## EVIDENCIA DE REUNIÓN

**DEPENDENCIA Y/O ALCALDÍA RESPONSABLE DE LA REUNIÓN:** FDLT

**FECHA:** 06 de diciembre de 2023 **Virtual:**  **Presencial:**  (En caso de ser presencial): \_\_\_\_\_

**OBJETO DE LA REUNIÓN:** REVISIÓN DISEÑO JARDINERÍA - GALERÍA FEMINISTA SIEMPRE VIVAS

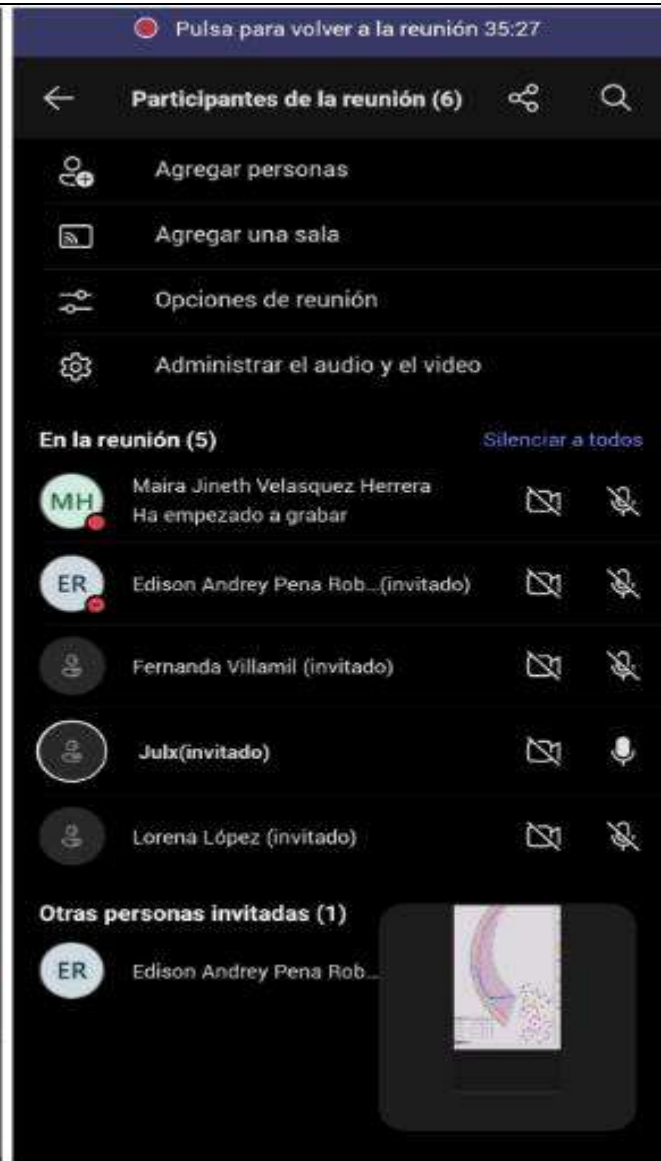
Edison Peña proyecta pantalla con lo comprendido de acuerdo a la solicitud anterior, sin embargo, Julx proyecta nuevamente con los trazos requeridos (Se adjunta imagen). Las áreas señaladas con color rojo son las que deben ir sin jardinería para permitir las actividades desarrolladas por la comunidad sin afectar el material vegetal. Las medidas son de 70 a 80 cms.

Maira Velásquez realiza el recuento de lo conversado; lo señalado en rojo es lo que no incluiría jardinería. Se pregunta además si se está de acuerdo con lo demás proyectado. Julx responde: *“Si, pues es que me dicen que si se le quita más área entonces no harían jardinería allí, y el área hacia arriba, ya digamos el del otro lado del talud, pues esa área si valdría la pena meterle jardín hasta el final, si, por que el otro pedacito que nos gustaría, es digamos eso se ve como una “y”, del lado derecho de la Y en el lado superior, de la misma forma que va la curva, si ahí hubiese un pedazo que no tiene jardinería más o menos hasta la altura del lado izquierdo otra vez, o sea, como paralelo en esa forma, un pedazo de 50 cms sería ideal para tener digamos un espacio que se usa también para sentarse...”*

- La zona oriental se encuentra ok, no están incluidos los árboles en el diseño, pero igualmente se respeta el área del plateo y se tiene en cuenta los espacios entre jardineras.
- El polígono occidental se modifica con las zonas libre de jardinería, señaladas por la comunidad.

No.	ACTIVIDAD	RESPONSABLE	FECHA DE ENTREGA
1.	Modificación de área ajardinada en el polígono occidental de la galería. (De acuerdo a la imagen proyectada por comunidad)	CONVENIO	Ejecución

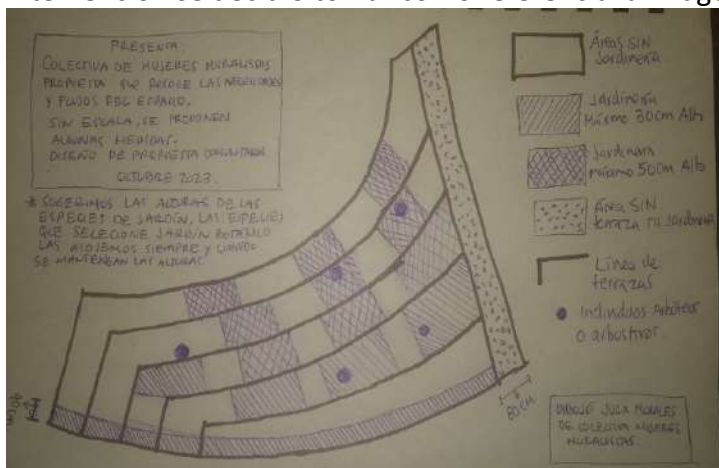
3. En relación al punto anterior, se revisó en conjunto con los profesionales de IDIPRON, las dos imágenes aportadas por ustedes el pasado 29 de octubre y una vez revisadas las posibilidades de intervención se decidió tomar como referencia la imagen correspondiente al área oriental :

Este será tenido en cuenta para la modificación del diseño, sin embargo, la segunda imagen que corresponde a la zona blanda con pendiente menos pronunciada, no se efectuará en los diseños de la manera proyectada por ustedes, por varios factores:

- De acuerdo con la imagen de referencia, la mayor cantidad de zonas están dirigidas para terrazas y no para jardinería.
- La inclinación de la pendiente es distinta a lo largo de la figura, la mayor parte de esta es menos pronunciada, lo cual implica menor campo de acción para la intervención.
- Para la zona relacionada en la imagen anterior, se deberá utilizar tres veces más, la cantidad de tablas que se habían proyectado en el diseño inicial.
